Information PM

n°06-11 (18/04/11)

Désignation : **Nouvel usinage pour moteur des Sécury à commande électrique**

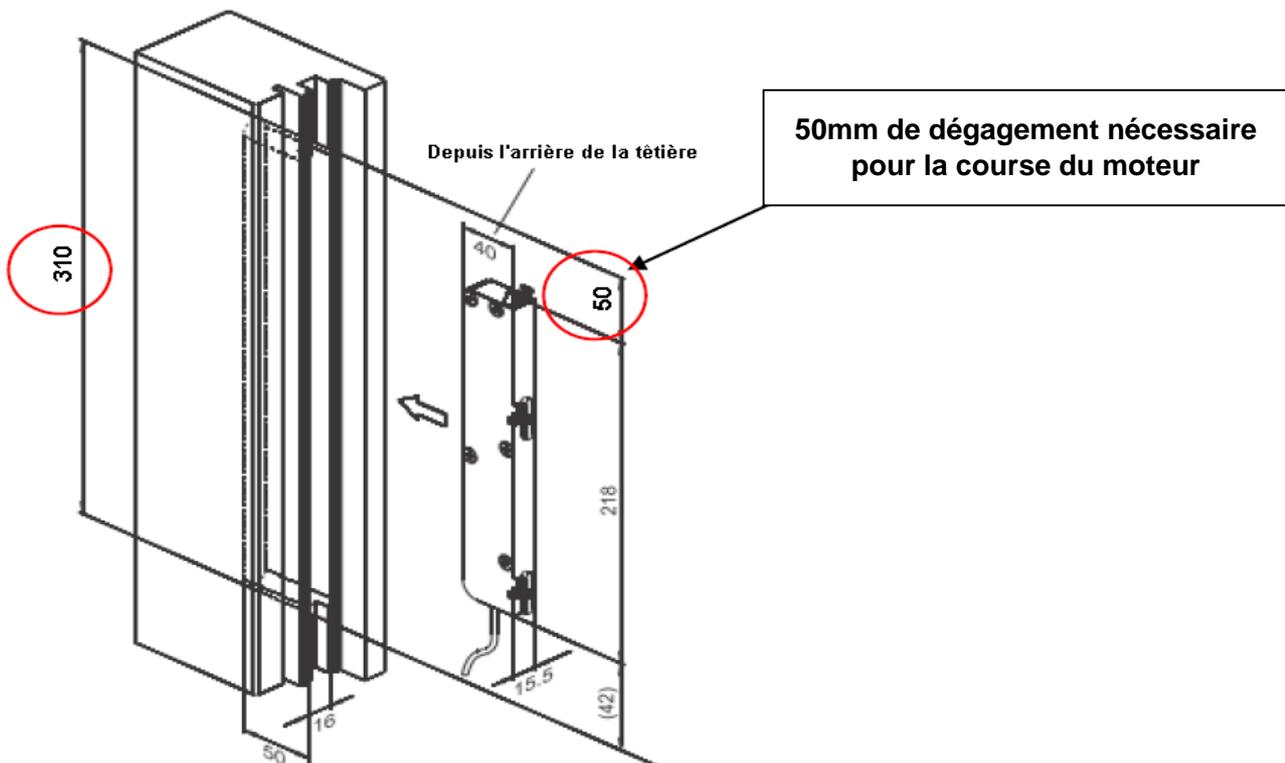
Veillez noter qu'a partir de ce jour l'usinage pour le moteur des crémones Secury à commande électrique est modifié.

La course du moteur à été augmentée de 40mm à 50mm, par conséquent la hauteur de l'usinage passe de 300 à 310mm.
